川辺川ダムの影響予測

八代海への影響

## 5 希少生物への影響

川辺川ダム建設後の夏季平常時における濃度変化

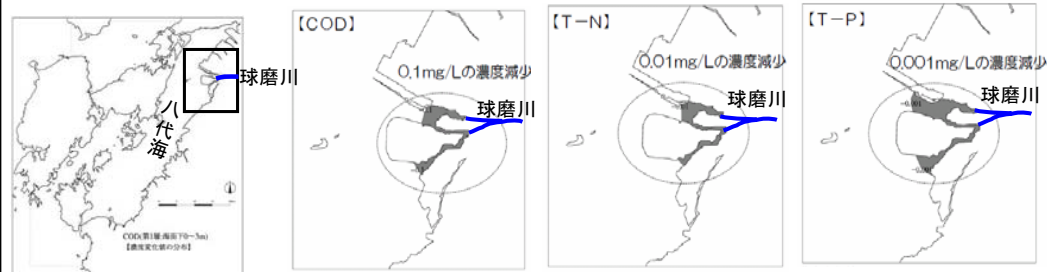
③八代海の水質予測モデルを用いて、川辺川ダムが建設された場合の八代海域の水質の予測をしたところ、窒素、リン、CODについて河口域について若干の濃度の減少があるが非常に小さい。

### ◆洞窟の平面図

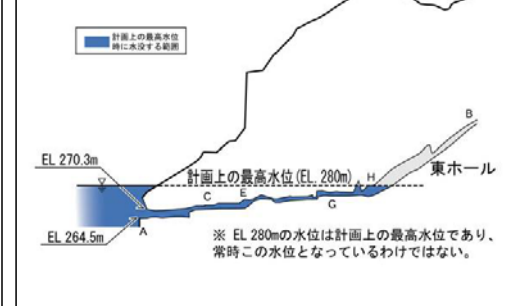
○専門家からなる検討会を設置し、洞窟の生態系や動物の生息状況の把握、保全措置の検討を行っている。東ホールは、非常に高い所にあるのでダムの最高水位である280mまで水が溜まった場合よりも上の所にある。

▲トンネル案のモデル平面図

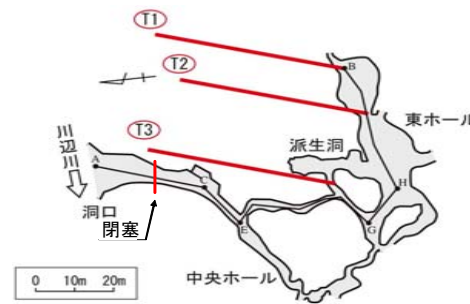
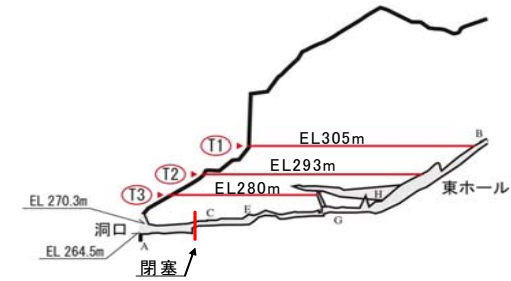
○東ホールの気温は最低13度、最高18度でその差はわずか6度。これに対して洞窟の外では最低気温4度から最高気温29度まで25度の差がある。東ホールに直接外気が入るような穴を開けてしまえば、コウモリの繁殖、子育ての環境条件が失われてしまう。

○東ホールから外への移動・経路が一時的に水没するが、トンネルを設置するという案を採用。トンネル案で、シミュレーション等を行った結果、生態系に対して非常に重要な湿度や温度といった東ホールの生息環境にも大きな影響を与えないことを確認。
